改善箇所説明図

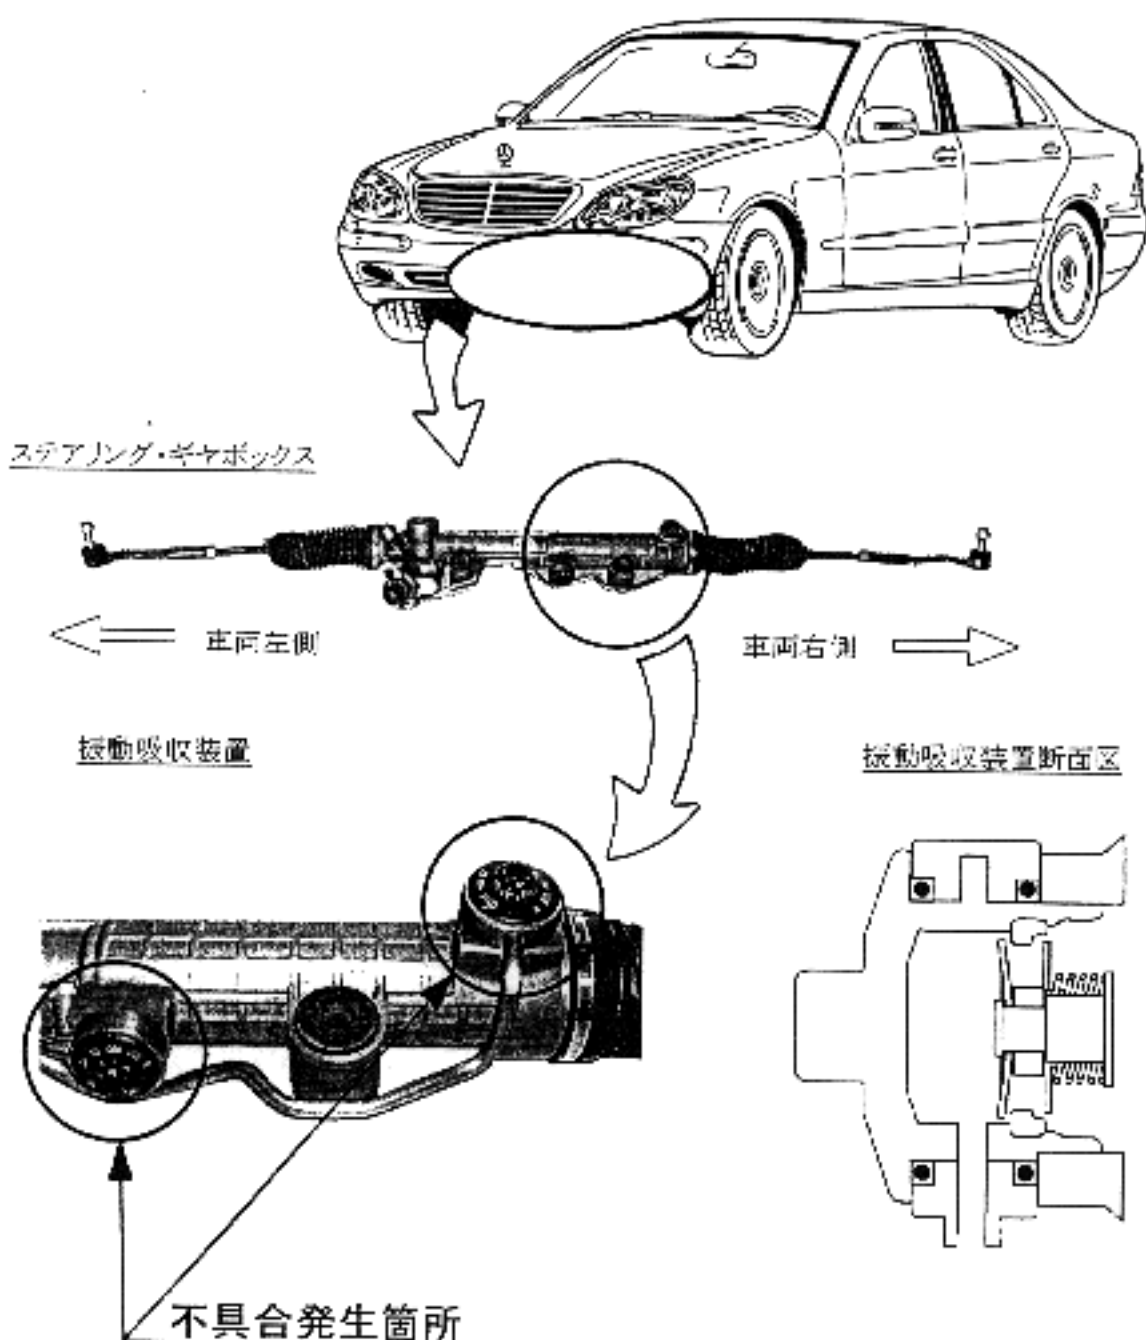
かし取り装置の振動吸収装置を取り付けているボルトとステアリング・ギヤボックス端面の表面処理に不適切なものがあるため、規定トルクで締め付けているにもかかわらず、軸力（締付力）が不足しているものがあり、そのままの状態で使用を続けると、当該ボルトが緩み、パワーステアリング・オイルが漏れて、ハンドル操作が重くなるとともに、漏れたオイルが排気管に飛散し、最悪の場合、発火に至るおそれがある。

全車両点検し、当該ボルト部からオイル漏れがあるものは、ステアリング・ギヤボックスを良品に交換する。なお、当該ボルト部からオイル漏れがないものは、当該ボルトを規定トルクで締め付ける。
